### Krycí list ZBV

Název a evidenční číslo Stavby: <b>II/605 a III/2365 Beroun rekonstrukce silnic</b>	Číslo SO/PS / / číslo Změny SO/PS: <b>101 / 1</b>	Číslo ZBV: <b>2</b>
Název stavebního objektu/provozního souboru (SO/PS): <b>Rekonstrukce silnice II/605</b>

## Změnový list

**Věc: II/605 a III/2365 Beroun, rekonstrukce silnic  
Vyjádření autorského dozoru k ZBV č. 2 – skutečná tloušťka frézované živice**

**Výpočet výměr odfrézovaných ploch v km 0.00000-0.99660**

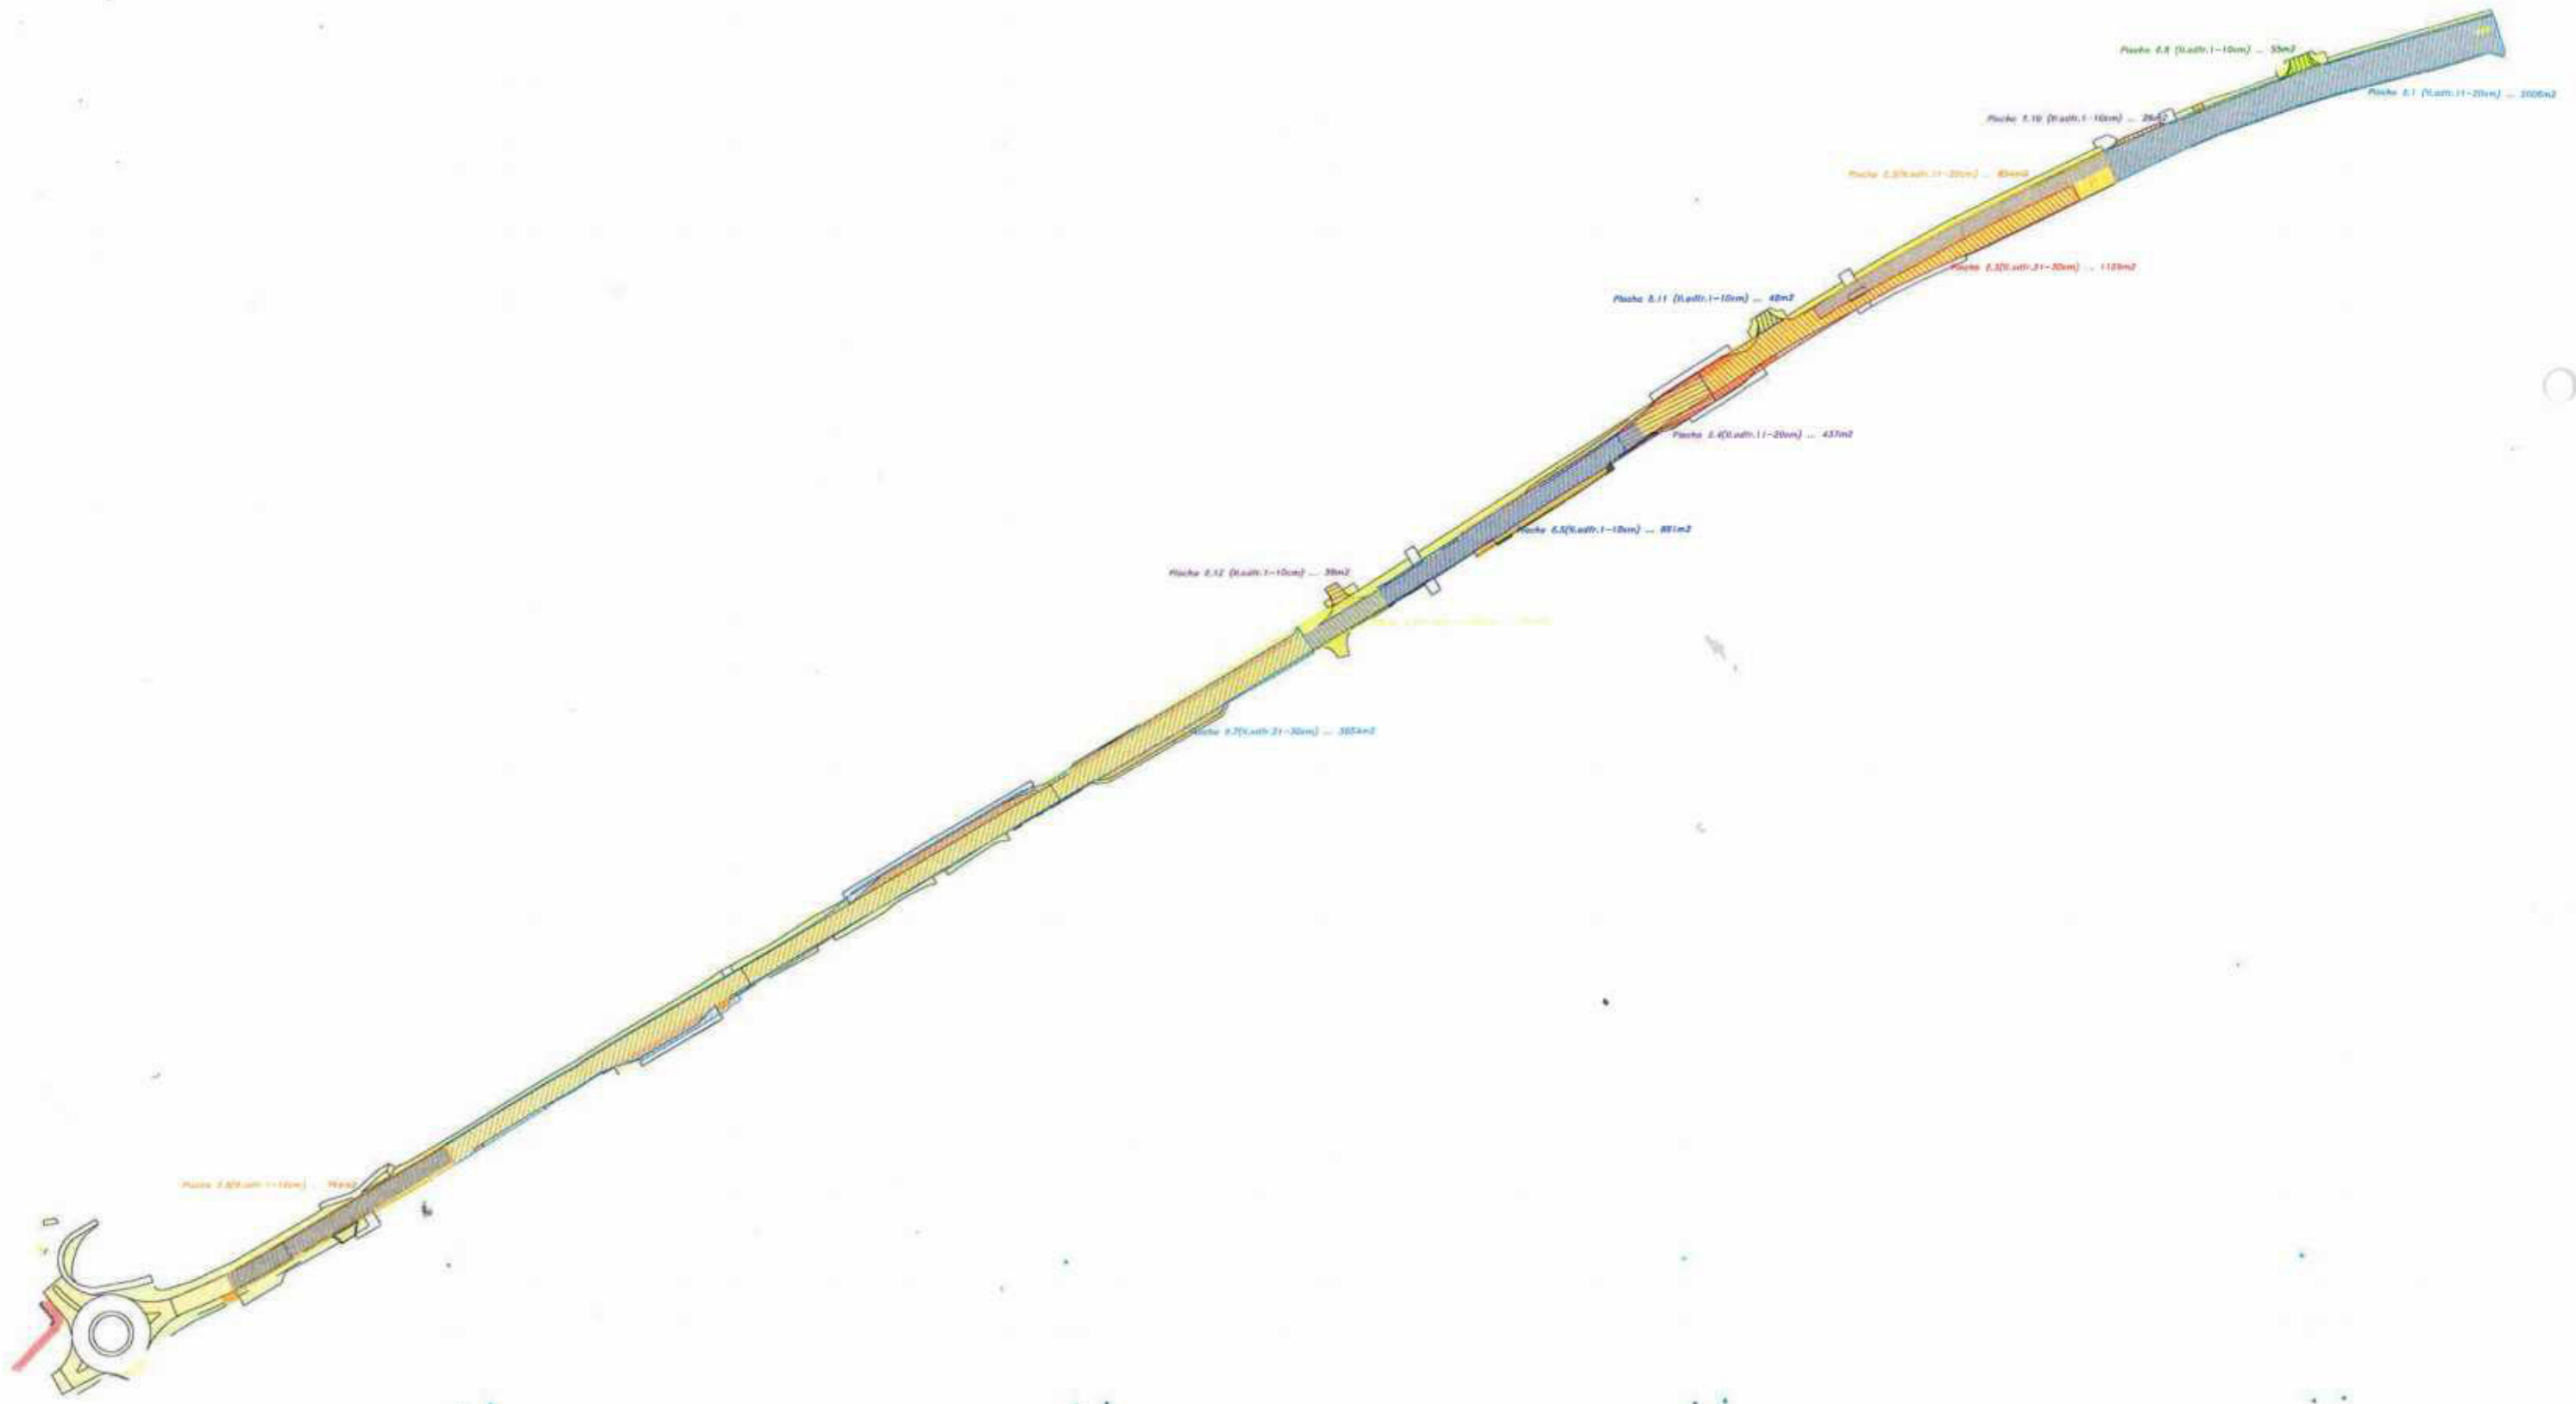
<b>tloušťka vrstvy</b>	<b>1-10 cm</b>	<b>11-20 cm</b>	<b>21-30 cm</b>
plocha č.1		2006 m <sup>2</sup>	
plocha č.2		854 m <sup>2</sup>	
plocha č.3			1129 m <sup>2</sup>
plocha č.4		437 m <sup>2</sup>	
plocha č.5	881 m <sup>2</sup>		
plocha č.6		357 m <sup>2</sup>	
plocha č.7			3654 m <sup>2</sup>
plocha č.8	794 m <sup>2</sup>		
plocha č.9	55 m <sup>2</sup>		
plocha č.10	28 m <sup>2</sup>		
plocha č.11	48 m <sup>2</sup>		
plocha č.12	39 m <sup>2</sup>		
	<b>1845 m<sup>2</sup></b>	<b>3654 m<sup>2</sup></b>	<b>4783 m<sup>2</sup></b>

**Celkem odfrézovaných ploch ..... 10 282 m<sup>2</sup>**
